- a) Název stavby: **Rodinné bydlení, Brno – Tuřany – Holásky**
- b) Místo stavby: **Brno město, k. ú. Holásky (612243)
na parcelách č. 2364/1, 2365/1, 2366, 2362/2**
- c) Předmět dokumentace: **projektová dokumentace pro změnu stavby před dokončením**

ZODPOVĚDNÝ PROJEKTANT	Ing. arch. Pavel Pekár ulice Čoupkových 4, 624 00 Brno gsm: +420 606 268 954 email: pekar@pparch.cz	RAZÍTKO, PODPIS
OBJEDNATEL	Komfort, a.s. Křenová 72, 602 00, Brno - střed	
ZHOTOVITEL	P.P.Architects s.r.o. Slovinská 29, 612 00 Brno	
NÁZEV AKCE	Rodinné bydlení Brno - Tuřany - Holásky	DATUM 08/2025
		STUPEŇ ZSPD
		ČÍSLO PARÉ
ZPRACOVATEL ČÁSTI	P.P.Architects s.r.o., Slovinská 29, 612 00 Brno	OZN. PROJEKTOVÉ ČÁSTI B
VYPRACOVAL	Ing. arch. Jan Procházka, Bc. Dávid Balko	
PROJEKTOVÁ ČÁST	SOUHRNNÁ TECHNICKÁ ZPRÁVA

Pro předmětnou stavbu bylo vydáno úřadem městské části Brno, Brno-Tuřany, odbor stavební a technický stavební povolení, č. SP/06/2023, dne 07.08.2023 pod č.j. MČTB/4797/2023. Toto rozhodnutí nabylo právní moci 25.08.2023.

Tato dokumentace řeší změny v následujících částí dokumentace:

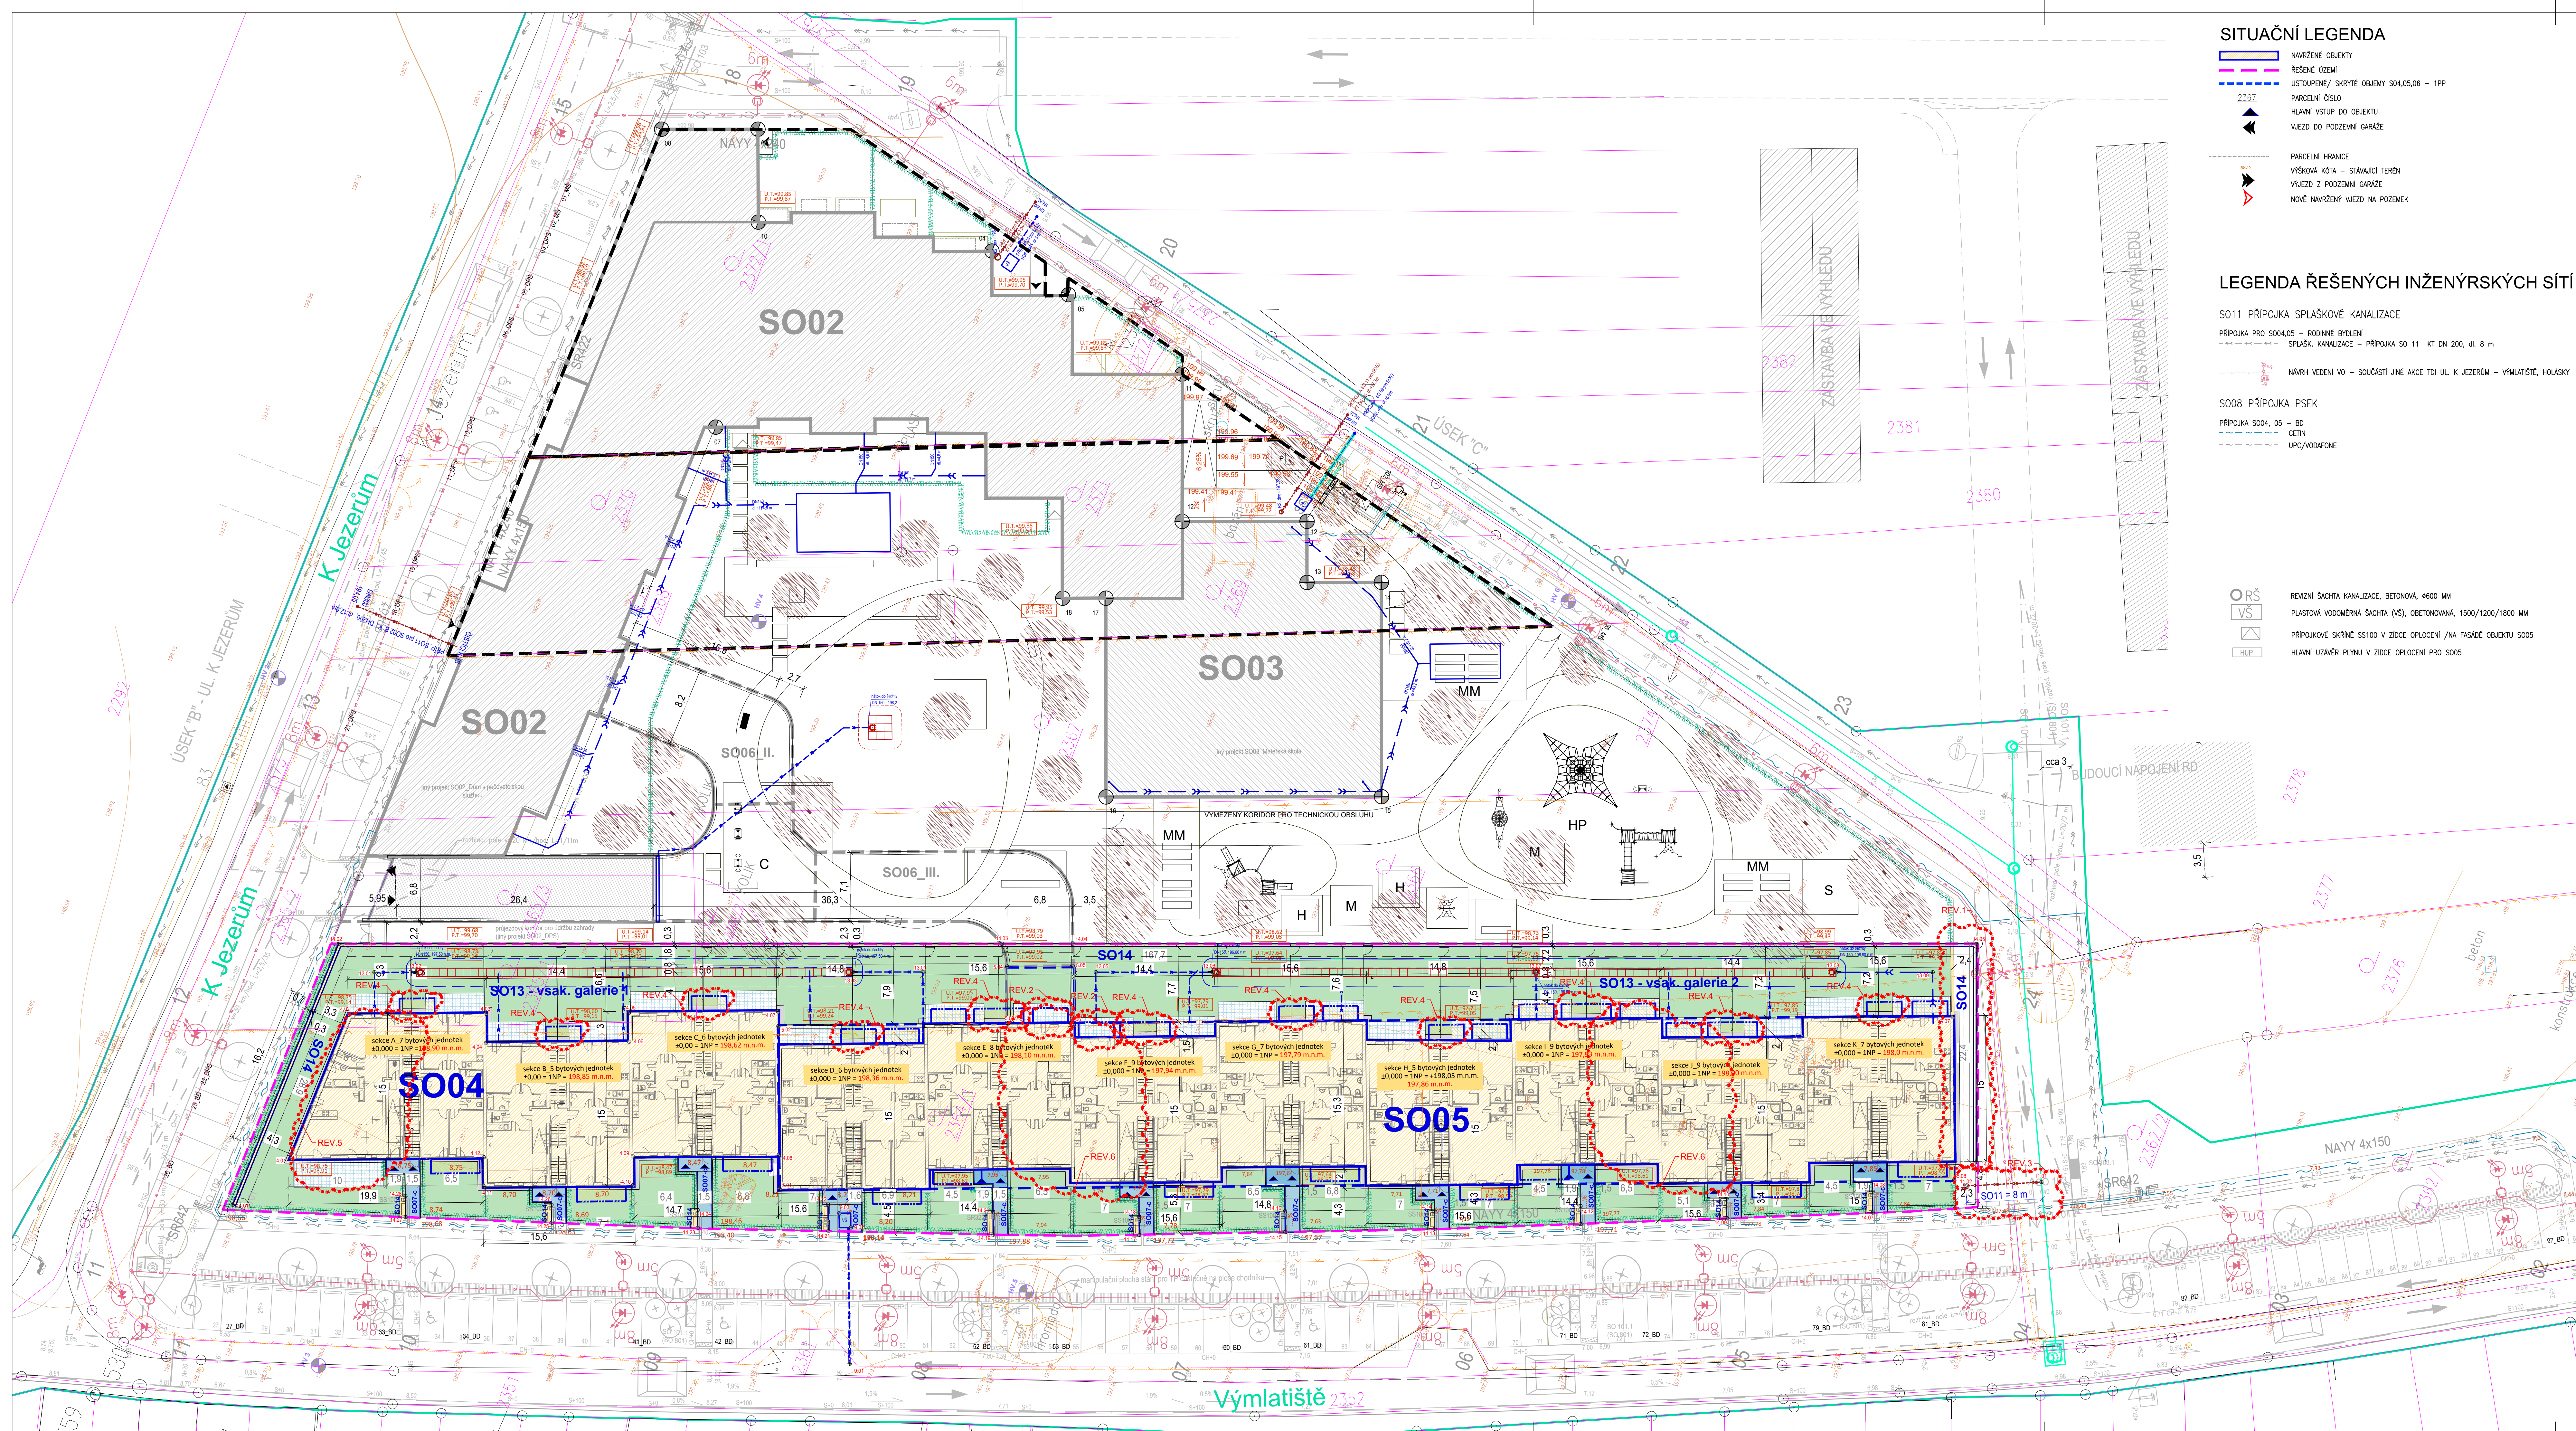
SOUPIS ZMĚN PROJEKTU		DATUM	VYPRACOVAL
ČÍSLO ZMĚNY	POPIS		
REV.1	POZEMNÍ OPĚRNÉ ZDI SO14 PO HRANICI ŘEŠENÉHO ÚZEMÍ V MÍSTĚ BYTU K18, A V MÍSTĚ OPLOČENÍ OPĚRNÉ ZDI SOUČASNĚ S PŘÍPOJKOU BALCONY	04/2025	Bc. David Balto
REV.2	K BYTOM ES18 A F18A VE 3 NP SO06, PŘEDÁNÝ BALCONY	04/2025	Bc. David Balto
REV.3	ZMĚNA POLYCHY A DELKY SO 11, příloha splaškové kanalizace	04/2025	Bc. David Balto
REV.4	ZAKRZENÍ SCHODISŮVÝCH PROSTOR VŠECH SEKCI SO04 I SO06	04/2025	Bc. David Balto
REV.5	ZMĚNA DISPOZICE BYTU A1A V 1 NP SO04, VYTVOŘENÍ NOVÉ TERASY BYTU V PŘEDZADRACI, NA VÝCHOZNÍ STRANĚ OBJEKTU SO04	04/2025	Bc. David Balto
REV.6	ZMĚNA DISPOZICE U BYTU ES18, F18A, D18A VE 3 NP SO06, ZRUŠENÍ PROJEKTOVANÝCH PATII	04/2025	Bc. David Balto
